COMUNE DI REMANZACCO

ATTO DI OPPOSIZIONE ALLA DELIBERA CONSILIARE N. 16 DEL

30.4.2021

Verifica manovrabilità mezzi
trasporto extraurbano
lunghezza 12.50 metri

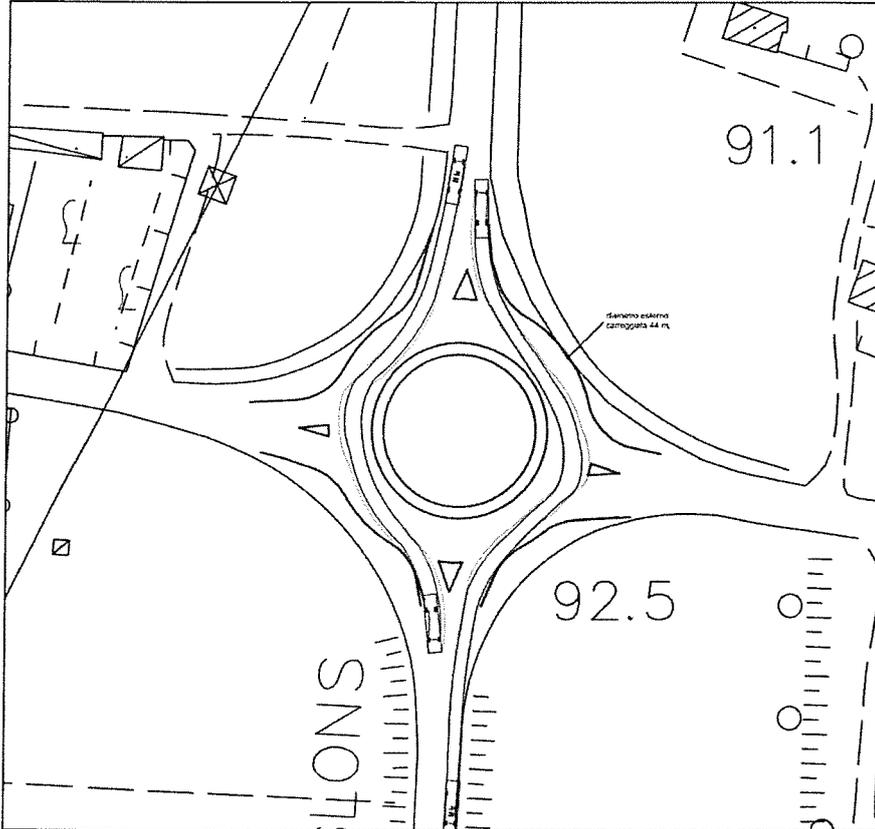
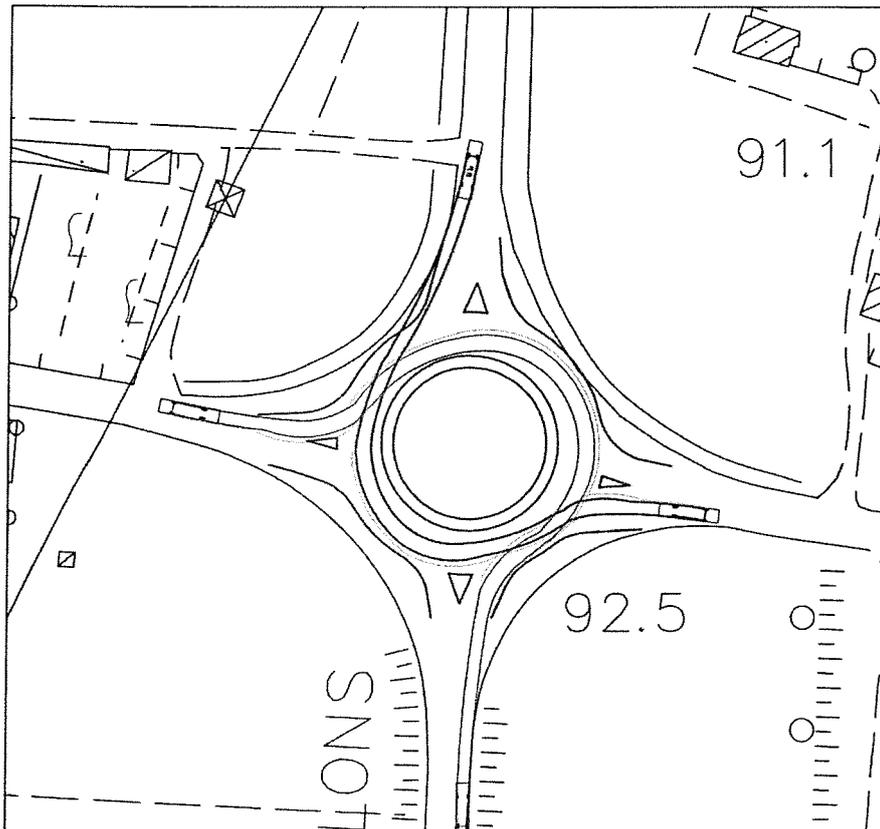
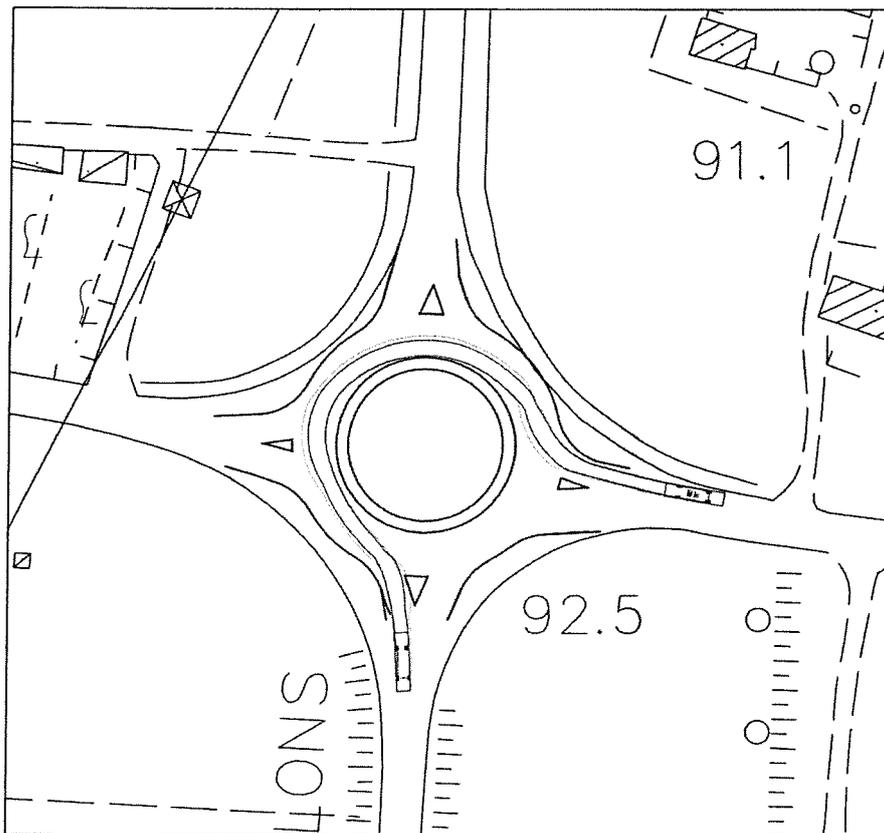
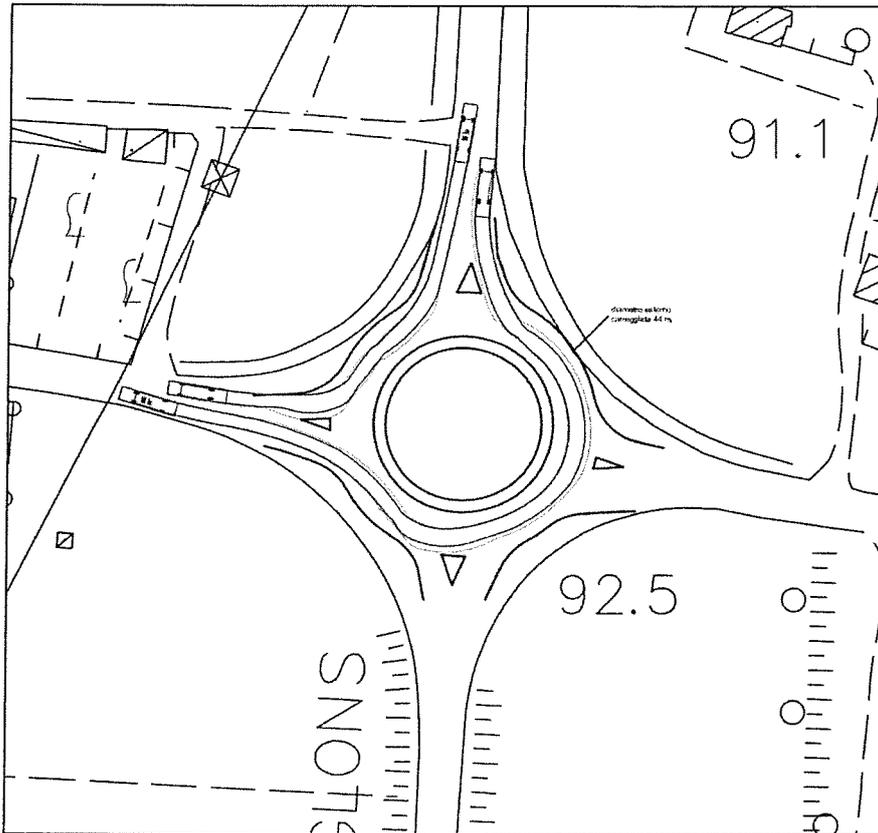
Si riportano di seguito le simulazioni di manovrabilità nell'ipotesi di riduzione del diametro attualmente previsto, evidenziando le manovre con corriere di lunghezza dell'ordine di 12,50 metri, che risultano i mezzi più impegnativi in termini di svolte.

Le verifiche sono state effettuate tramite il software AUTOTRACK®, programma la cui attendibilità è ampiamente riconosciuta.

di realizzare una rotatoria, con diametro dell'ordine di 44 metri al massimo di circonferenza esterna, già del tutto sufficiente ed ulteriormente riducibile, nella misura tale da non investire né la siepe né il cancello esistenti.
